Modulo per la presentazione delle osservazioni per i piani/programmi/progetti sottoposti a procedimenti di valutazione ambientale di competenza statale

ID: Codice procedura (ID_VIP/ID_MATTM): 12691

“Progetto di un impianto eolico denominato "Pitigliano" ubicato nei comuni di Pitigliano (GR) e Sorano (GR) costituito da 20 (venti) aerogeneratori di potenza nominale 7,0 MW per un totale di 140,0 MW con relative opere connesse ed infrastrutture indispensabili”

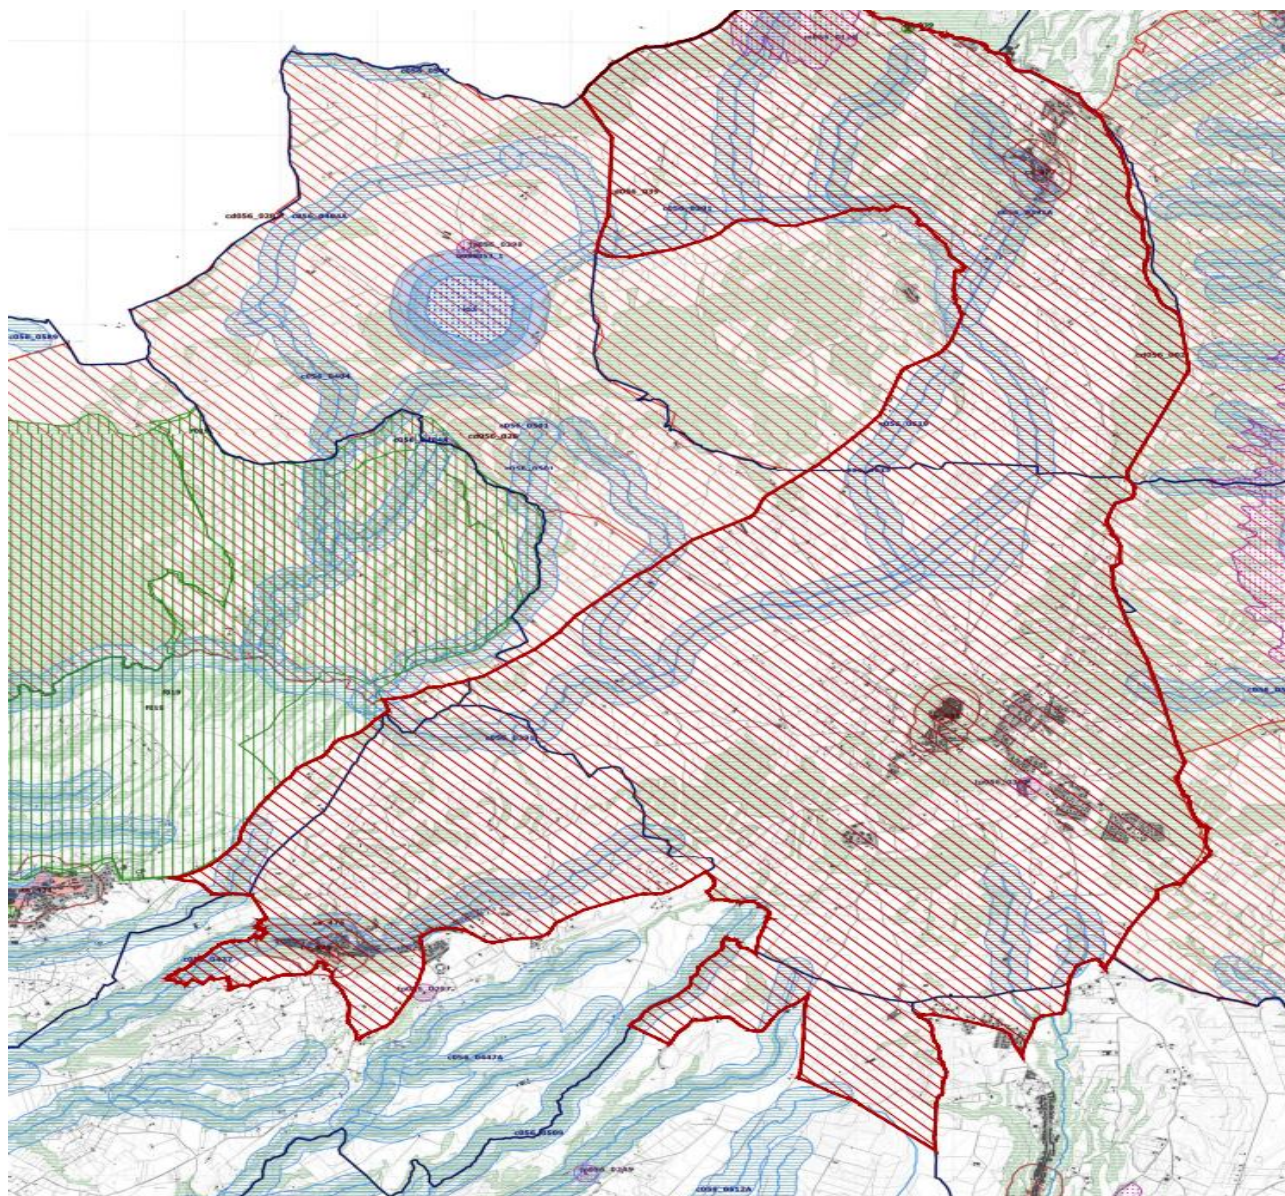
Come è illustrato nell'immagine si ribadisce che l'impianto industriale "Pitigliano" ricade completamente all'interno delle fasce di rispetto dei due vincoli di notevole

interesse pubblico e lambisce quelle di un terzo vincolo e quindi come affermato dal Consiglio di Stato nelle sentenze citate, l'impianto è insediato in area non idonea ai sensi dell'art. 20 comma 8 lettera c quater del D.Lgs. n. 199/2021 e ss.mm.ii al contrario di quanto sostiene la proponente.

Immagine 3. Cumulo di una parte di impianti eolici, fotovoltaici e geotermici industriali in progettazione ed esistenti intorno all’eolico industriale “Pitigliano”.

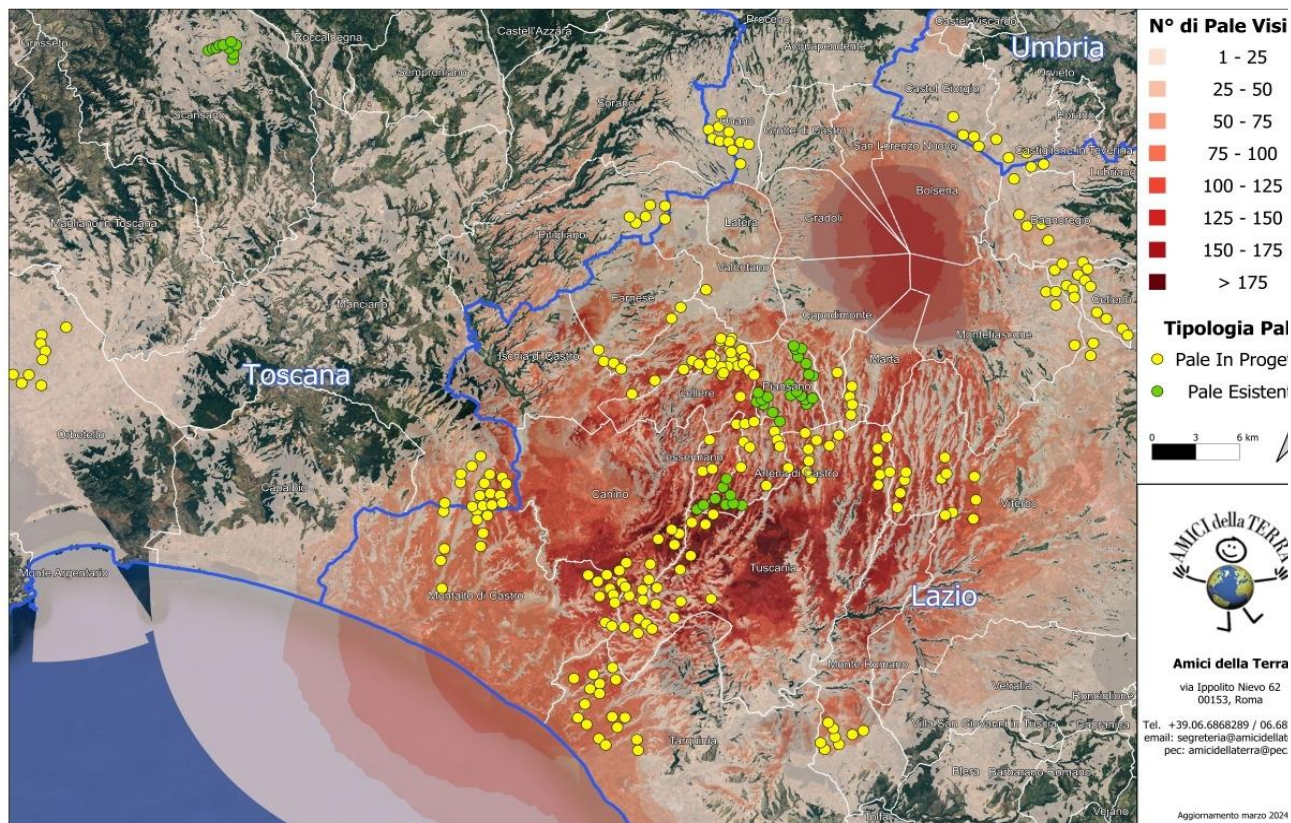
Beni Culturali “*Ambito paesaggistico, geologico e geomorfologico dell’orlo della caldera di Latera ...*” Non vengono nemmeno citati gli impianti eolici in progetto al MASE, il “Rempillo” (6 aerogeneratori) e un altro in verifica amministrativa di 14 aerogeneratori e 72, 6 MW. Ad oggi nei territori di Pitigliano, Sorano e in quello limitrofo potenzialmente potrebbero essere insediati 40 aerogeneratori alti 200 metri e larghi 170. Ma la proponente non cita neanche altri impianti che creerebbero il cumulo e quindi maggiore impatto. Infatti, sul territorio della “Città del Tufo” (Sorano e Pitigliano) impatterebbero anche l’impianto eolico “Montarzo” di Onano con 13 aerogeneratori con le dimensioni ricordate, l’altro eolico industriale nel territorio di Valentano con sette aerogeneratori (stesse dimensioni), gli impianti di Farnese con un minieolico di 3 Torri alte 60 metri già installate in località Poggio del Crognolo e l’impianto eolico industriale “Vallerosa” (7 aerogeneratori alti 200 metri e larghi 158 metri) in procedura VIA presso la Regione Lazio. Inoltre, altri impianti del minieolico già presenti a Valentano, Cellere e Piansano e due progetti eolici industriali con le stesse dimensioni (200 m x 170 m) nel Comune di Ischia di Castro. La valutazione del cumulo non prende neanche in considerazione gli impianti industriali di fotovoltaico e agrivoltaico in progetto a Farnese, Valentano, Ischia di Castro, Cellere. L’impianto geotermico in procedura Via al MASE, progettato nella Caldera di Latera. Quindi è stata effettuata una valutazione del potenziale impatto cumulativo non veritiera a dispetto di quanto affermato dalla proponente che sostiene di aver preso in considerazione uno spazio di 10 km intorno al suo impianto per gli impatti che si creerebbero.

Nella Parte IV delle Linee guida citate al punto 16.1, nello stabilire i requisiti per la valutazione positiva dei progetti nel procedimento di VIA si parla di individuazione delle aree idonee per l’insediamento degli impianti tenendo conto di aree degradate da attività antropiche pregresse o in atto (brownfield) tra cui siti industriali, cave, discariche, siti contaminati. Stessa raccomandazione viene ribadita anche nell’art.20 del D.Lgs n. 199/2021. Ma appare inascoltata dalla proponente. Infatti, insiste molto nel dire che il suo impianto industriale è compatibile con il territorio nonostante le numerose incompatibilità paesaggistiche, culturali, economiche e naturalistiche che esso incontra.

Si ribadisce che le aree in cui verrebbe installato l’impianto eolico industriale “Pitigliano” sono tutelate da diverse leggi e da diversi vincoli che si trovano sia a ridosso dello stesso, sia nelle aree intermedie e vaste.

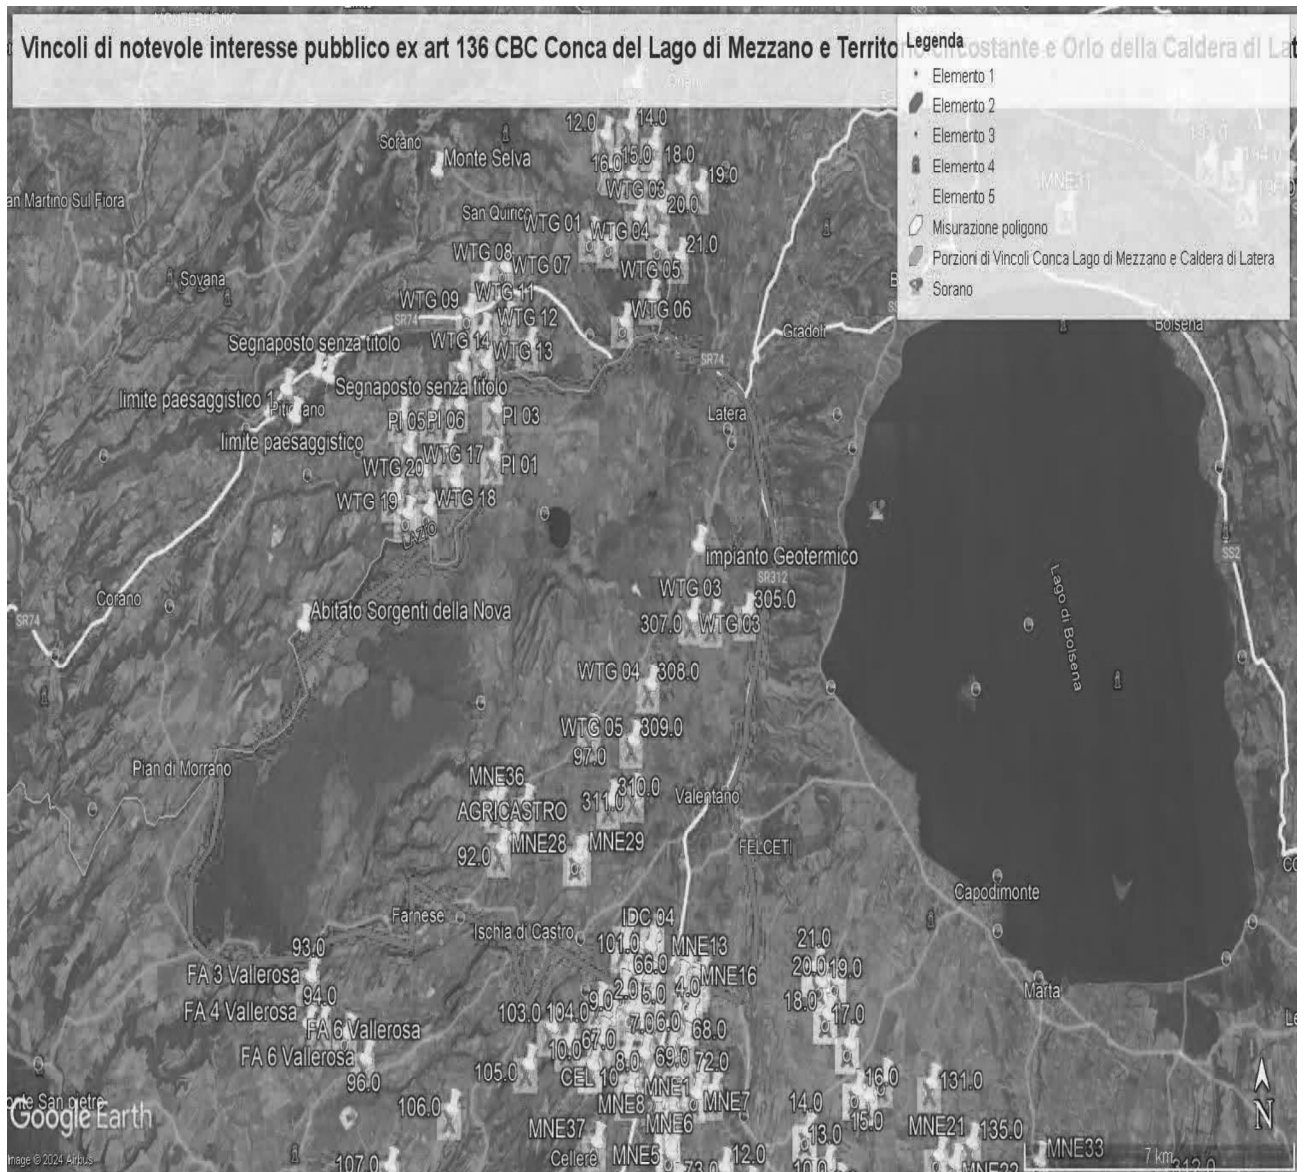
Al contrario si evidenzia che l'impianto eolico industriale citato non solo ricadrebbe con tutti e 20 gli aerogeneratori all'interno delle fasce di rispetto di 3 km di due vincoli paesaggistici di notevole interesse pubblico esistenti nella Regione Lazio e con una parte di essi nel vincolo paesaggistico del Centro abitato di Sorano (GR) quindi in aree non idonee all'installazione di impianti di energia rinnovabile. Addirittura, alcuni aerogeneratori sarebbero ubicati a poche centinaia di metri dai perimetri dei due vincoli paesaggistici laziali ex art 136 del CBC.

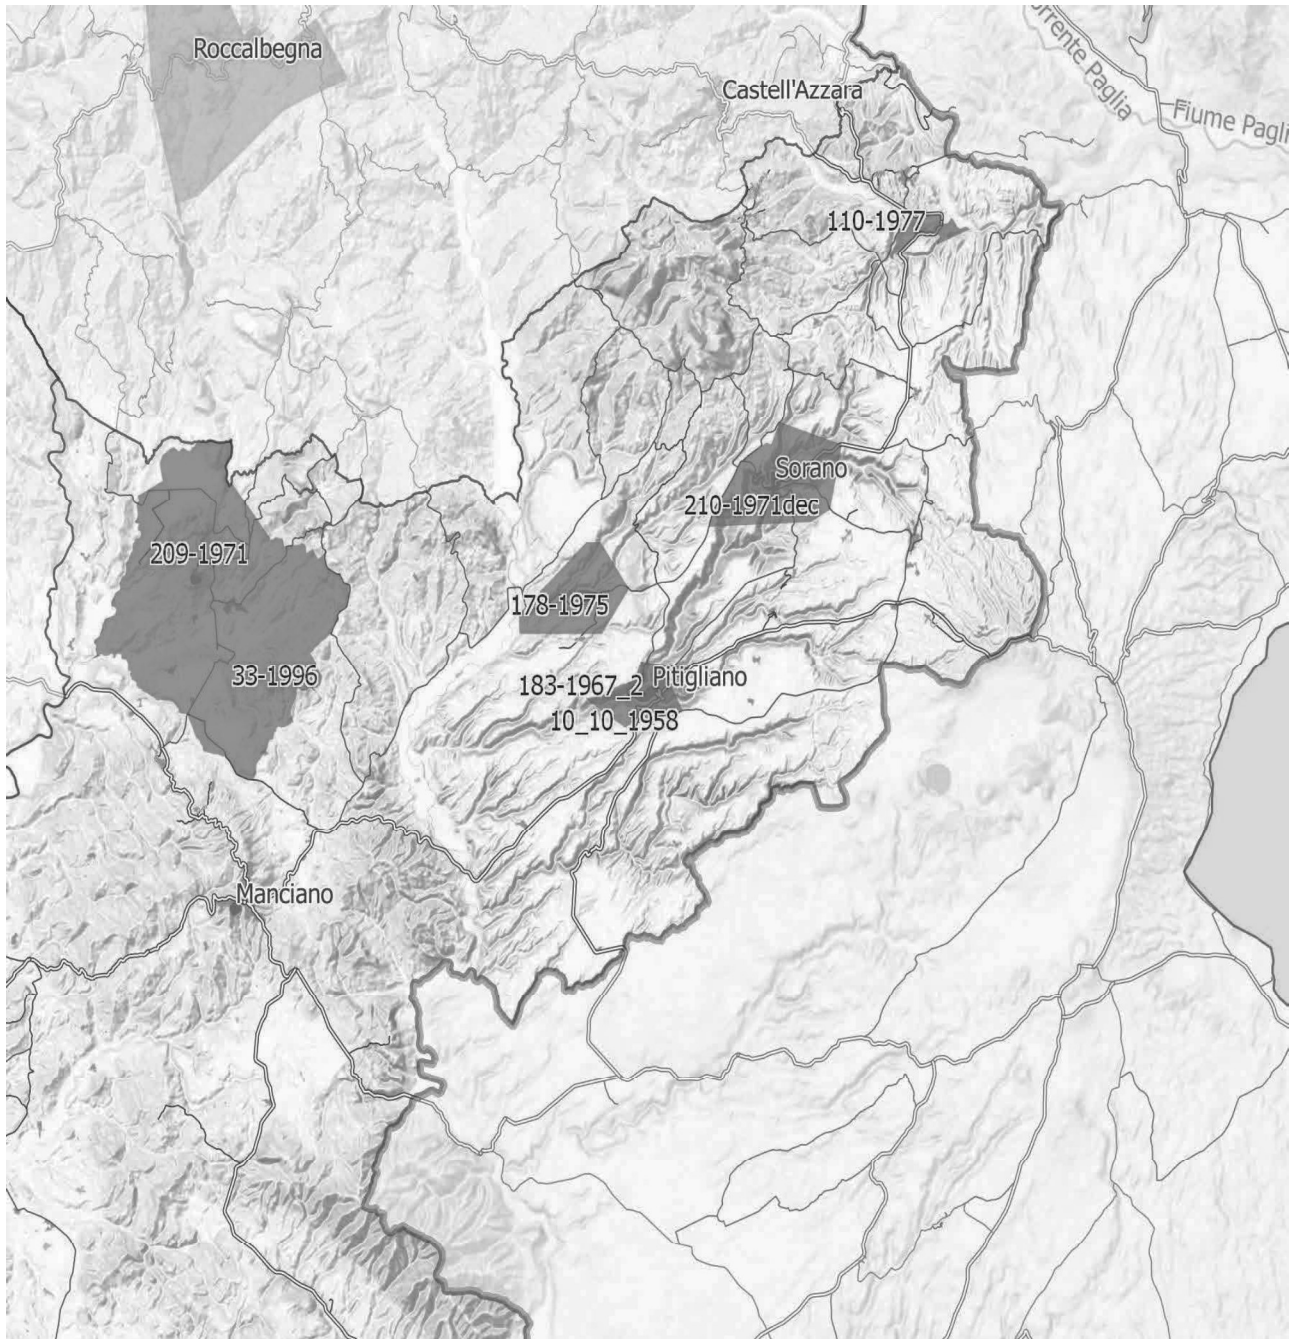
Inoltre, come sostiene la Proponente parte dell'impianto si verrebbe a trovare a 3,5 km dal centro abitato di Sorano. Infatti, tre degli aerogeneratori WTG 08, 09, 10 sono addirittura all'interno delle fasce di rispetto dei 3 km del suo vincolo paesaggistico di notevole interesse pubblico ex art 136 del CBC. Si evidenzia che così si crea

un'ulteriore incompatibilità con la tutela del Paesaggio.

IMMAGINE n 5. Mappa eolici elaborata dall'Associazione Amici della Terra. La mappa evidenzia il cumulo degli impianti tra Lazio e Toscana.

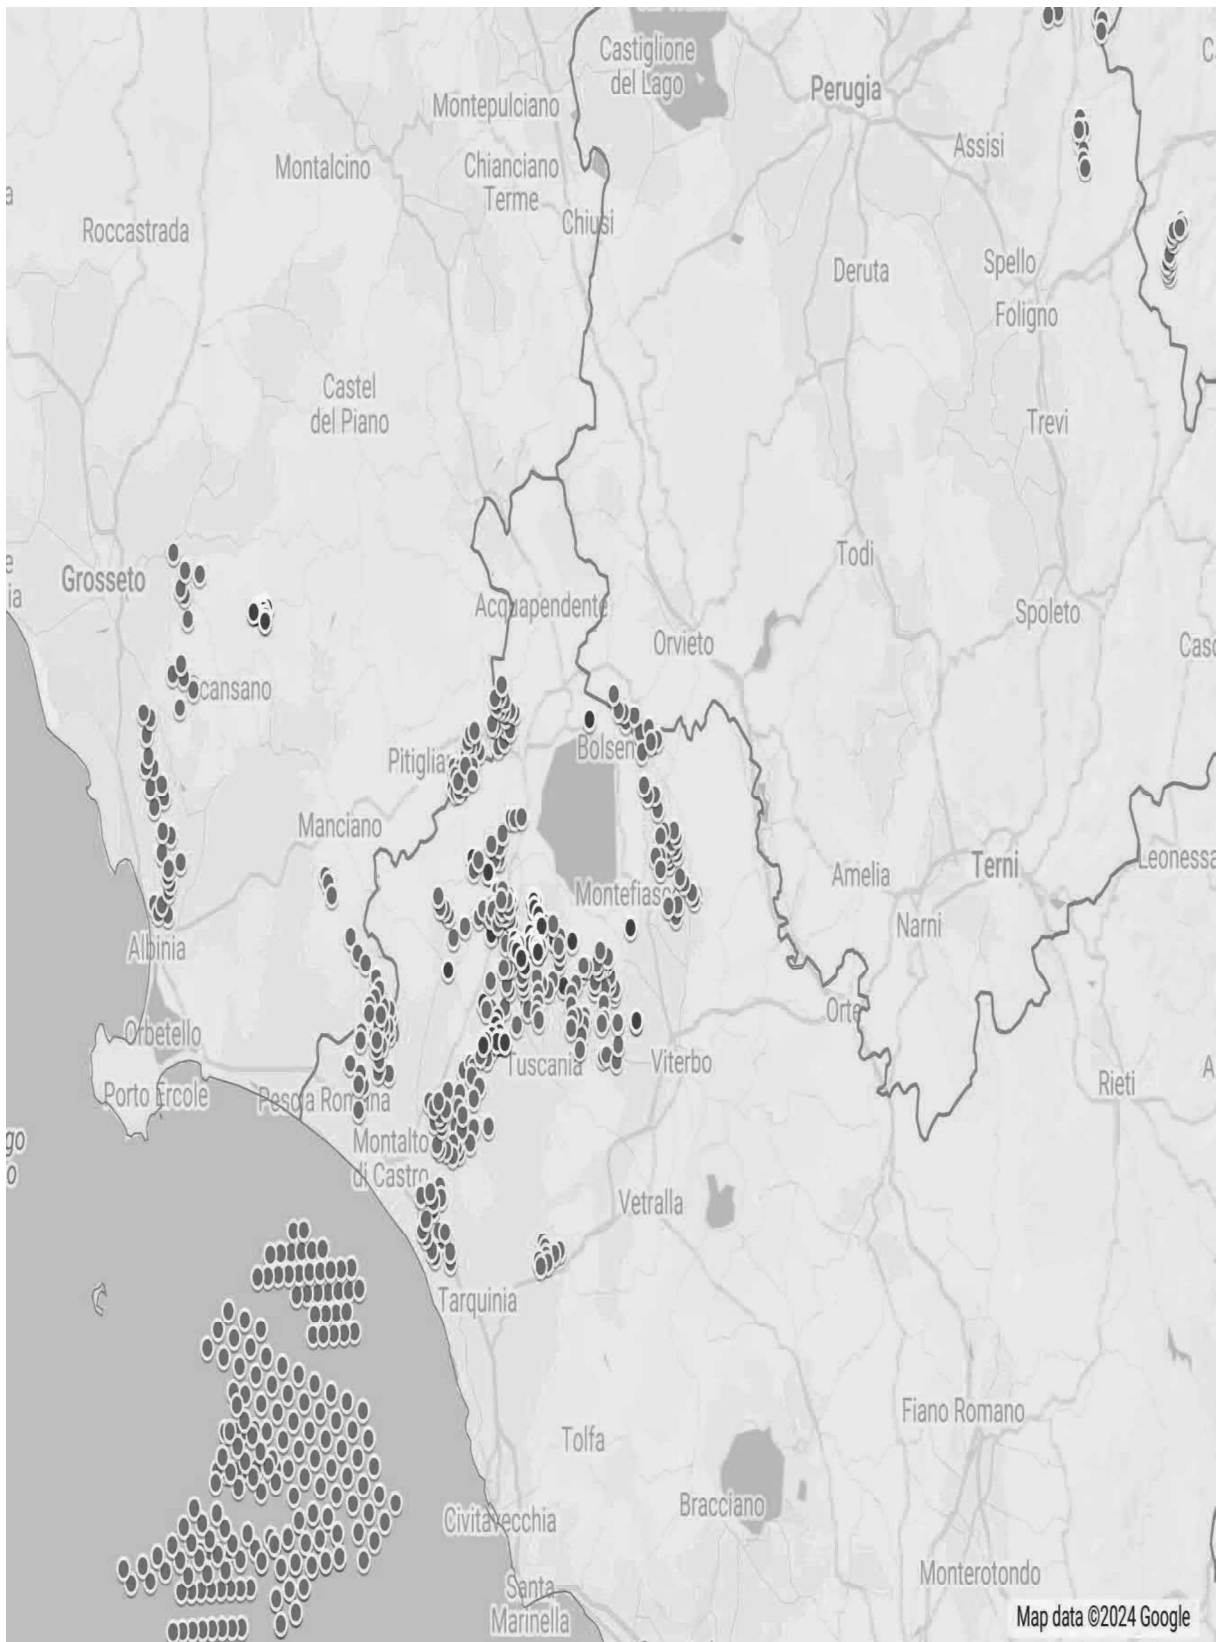
Riguardo al cumulo degli impianti FER, le mappe prodotte dalla proponente riguardano, come già evidenziato, soltanto una parte molto piccola degli impianti FER dell'area intermedia e vasta e in particolare di quelli eolici che contribuiscono a creare un notevole cumulo e la saturazione del territorio tosco laziale. Riguardo al cumulo dei soli impianti eolici si riporta la mappa dell'intervisibilità degli impianti eolici elaborata dall'Associazione nazionale “Amici della Terra”.

Se agli impianti eolici rappresentati qui sopra che non comprendono sia l'impianto eolico Pitigliano e le altre 14 pale del progetto eolico in verifica amministrativa sempre nel territorio di Pitigliano si aggiungono i migliaia di ettari (7000 fin'ora) di territorio occupato dagli impianti fotovoltaici e agrivoltaici e dalle altre tipologie appare chiaro il numero spropositato degli impianti FER nella bassa toscana e nella Tuscia.
